Geotekniskt utlåtande avseende ändring av detaljplan

Detaljplan Stavik 1:61 m.fl

Datum: 2023-10-06	Rev. datum:	Uppdragsnummer: 5001044
Upprättad av: Anton Laitila		Granskad av: Håkan Rosén

Figur 4. Område inom vilket lösare sedimentjord förekommer

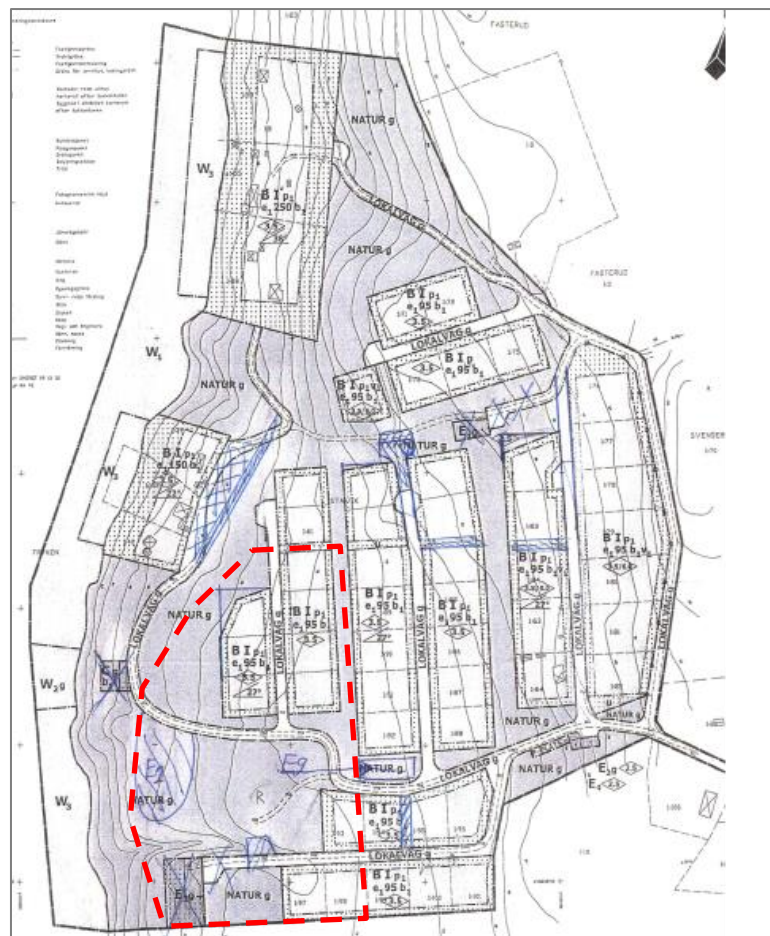
I södra/sydvästra delen av området förekommer dock lösare sedimentjordar där grundpåkänningar bör begränsas för att undvika skadliga sättningar och risk för brott i undergrunden. I Figur 4 framgår berörda fastigheter med röd markering. Inom detta område bör utfyllnader begränsas till max 1 m ovan nuvarande nivå. Vidare bör dimensionerande grundtrycksvärden begränsas till max 50 kPa i underliggande lera. Önskas högre grundtryck skall samråd ske med geotekniker för eventuell kompletterande undersökningar och/eller bedömningar i Geoteknisk klass 2 (Gk2).

4.2 Fastigheterna 1:76 till 1:82 ändras från suterränghus till 2-planshus

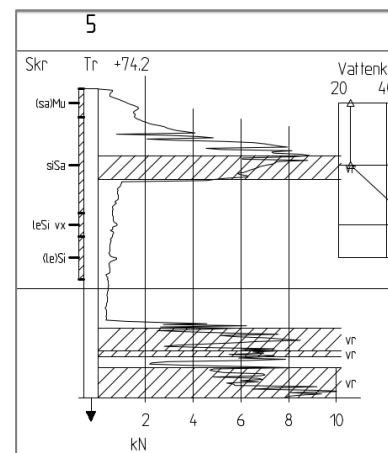
Som konsekvens av denna ändring kommer markuppfyllnader bli aktuella. Undergrunden utgörs i aktuellt område av fast moränjord med god bärighet och stabilitet. Markuppfyllnader kan därmed utföras inom området utan risk för skadliga sättningar i underliggande jord eller risk för markbrott.

Grundläggningstekniska aspekter som vegetationsavtäckning och packning av utfylld, tjälfri jord i skikt under byggnadslägen ska dock utföras i enlighet med AMA anläggning 2023 för att uppnå en god kvalitet på grundläggningen. Likaväl behöver fyllnadsslänter utformas med säkra släntlutningar, som varierar beroende på materialtyp. Som vägledning kan slänter av friktionsjordar anläggas med lutning 1:2 eller flackare och kohesionsjordar 1:3 eller flackare. Brantare lutningar än dessa ska avgöras i samråd med sakkunnig geotekniker

4.5 Ny sträckning för väg intill fastigheter 1:39 till 1:40 i väst.

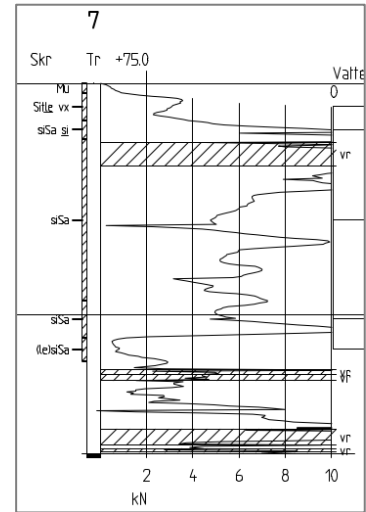
Planerad åtgärd innebär att vägen ”rätas ut” och förflyttas till öster. Undergrunden i området bedöms utgöras av sedimentjord (sand, silt och eventuellt lera) med låg till medelhög relativ fasthet, se karakteristisk sonderingspunkt i bild till höger.

Belastningar från vägkonstruktion och trafiklaster bedöms ej medföra risk för bärighets- eller stabilitetsbrott under nya vägen.

Ändringen medför dock att östra delen av vägen sannolikt byggs i en skärning, dvs schakt är aktuellt.

Figur 5. Området mellan den nya vägens ytterslännt och vändplanen i öster.

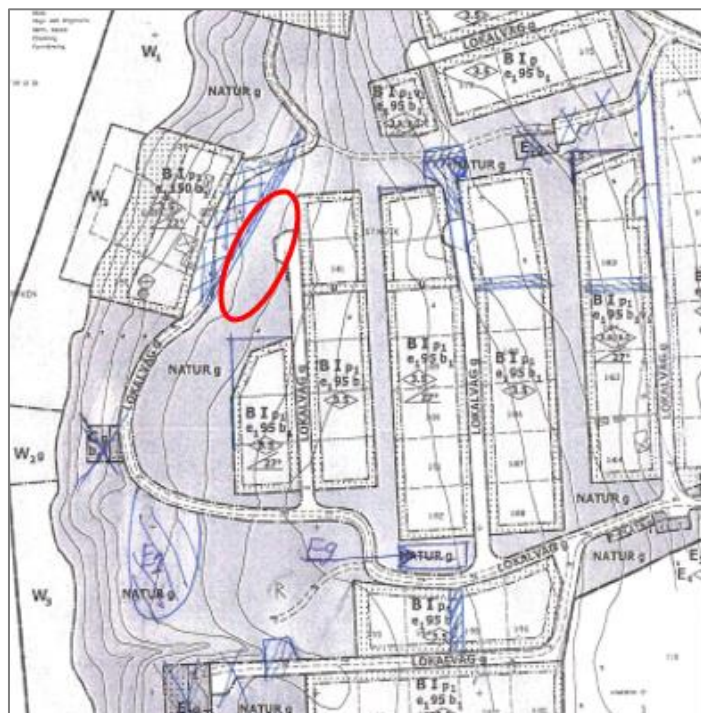
Den planerade vägens ytterslännt kan behöva studeras i detalj för att tillse att området mellan den nya vägens ytterslännt och vändplanen till öster inte blir för brant, se inringat område i Figur 5 nedan. En brant slänlutning i kombination med trafiklaster kan leda till skred. Detta kan behöva verifieras med en konkret stabilitetsberäkning. Förutsättningarna för en säker slännt bedöms emellertid som goda. Tänkbara stabilitetshöjande åtgärder kan vara utskiftning av lös jord samt anläggning av motfyllning av friktionsjord/bergkross, någon form av stödmur, alternativt någon form av dräneringsåtgärd.
